改善箇所説明図

基準不適合発生箇所

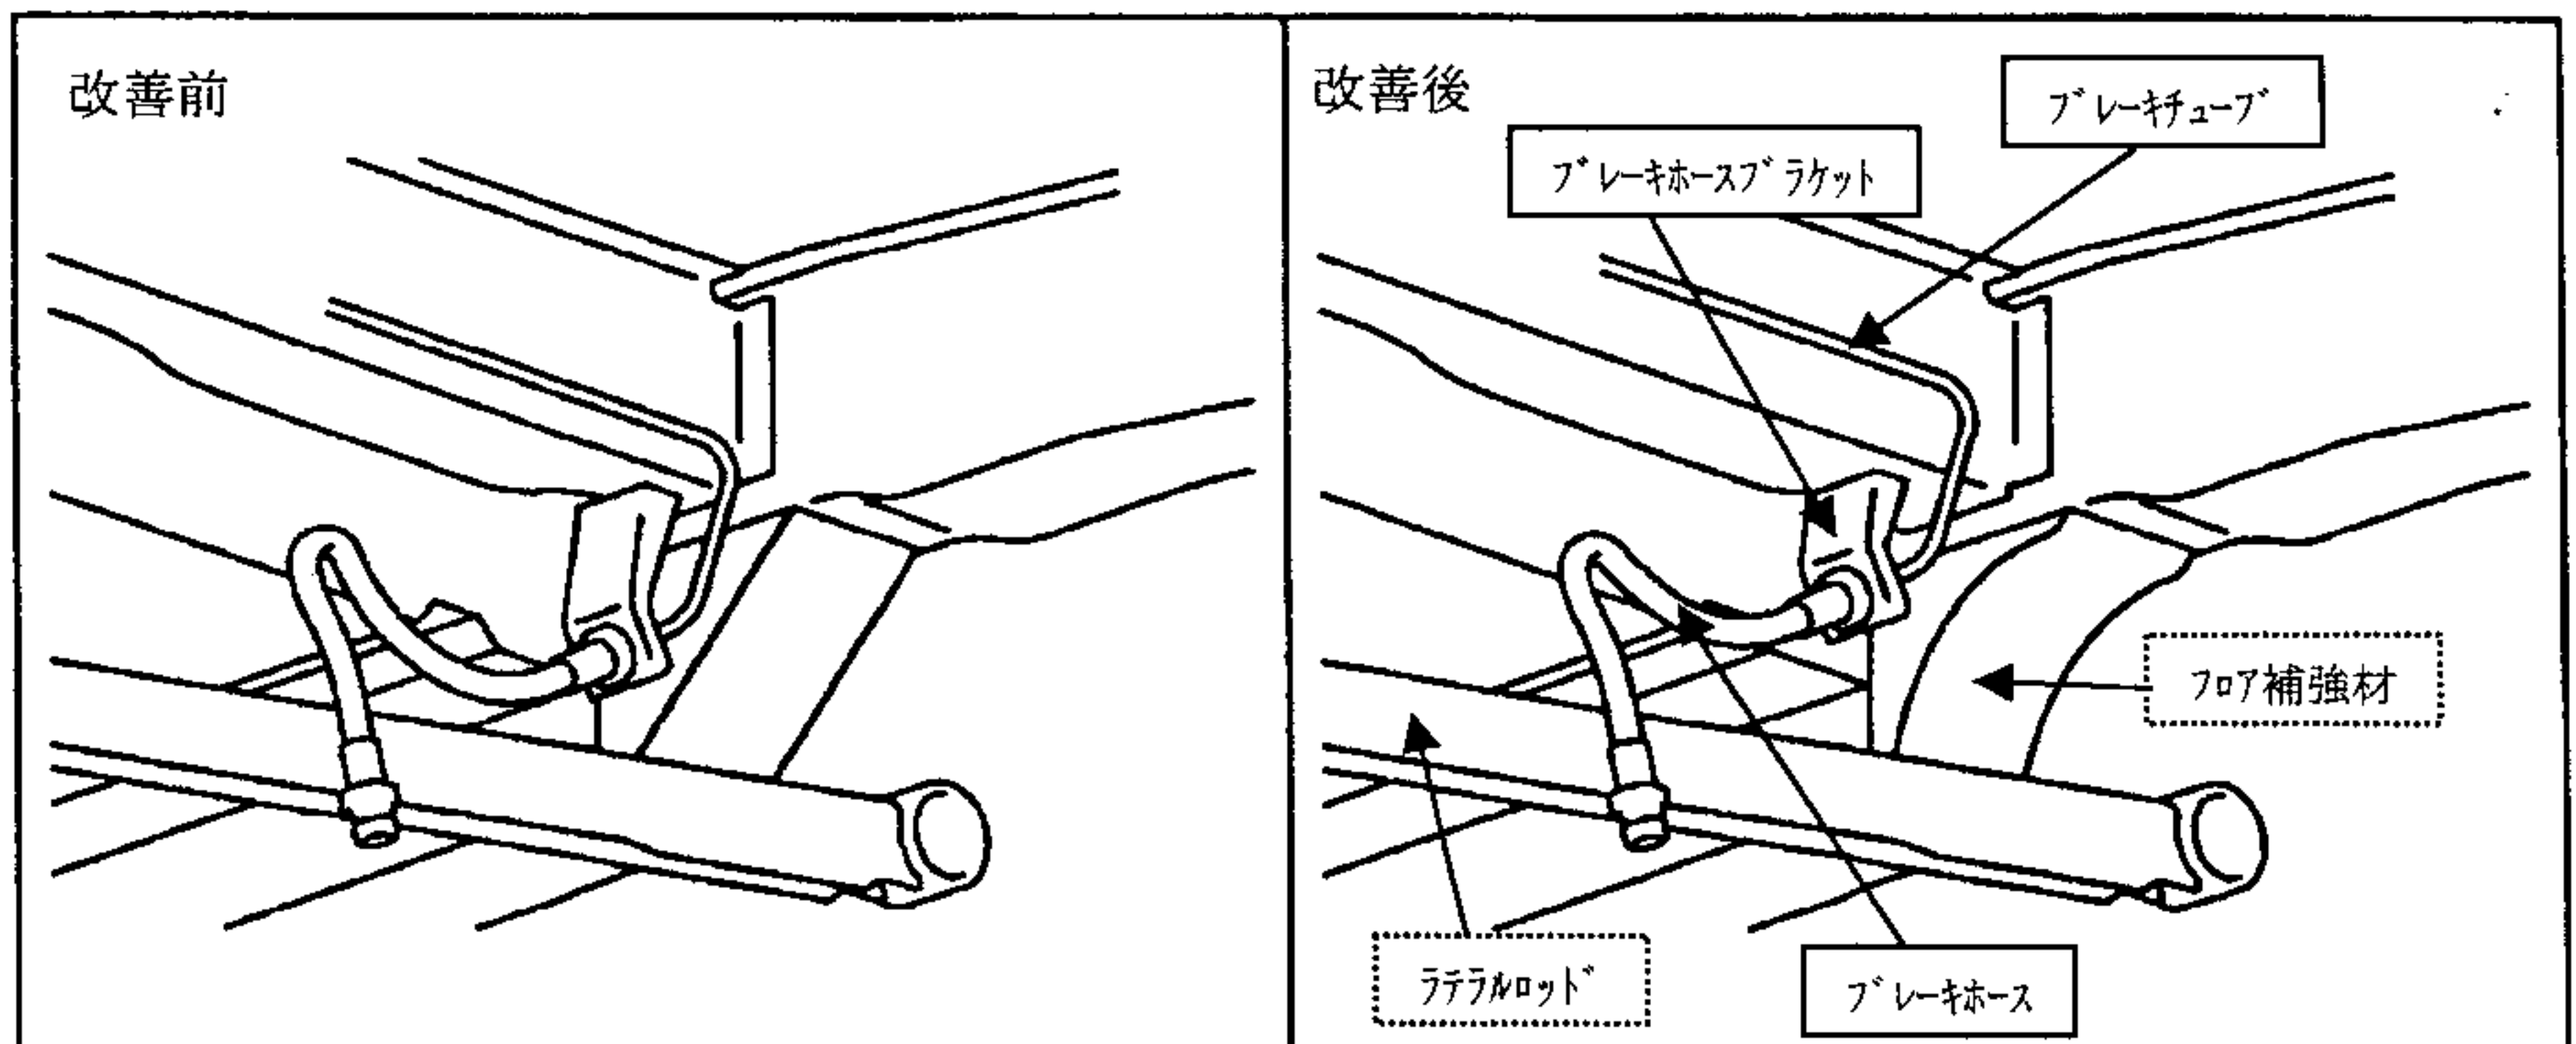
標準車の床部を改造し、車いすを収納可能とした福祉車両の制動装置において、左側ブレーキホースブラケットの形状が不適切なため、車両の振動によりラテラルロッドが当該ブラケットと干渉することがあり、最悪の場合、ブレーキホースとブレーキチューブの接続部が変形し、ブレーキ液が漏れて制動力が低下するおそれがある。

全車両、ブレーキホースブラケットを点検し、異常のあるものはブレーキホースブラケットを対策品に交換するとともに、ブレーキホース、ブレーキチューブを新品に交換する。
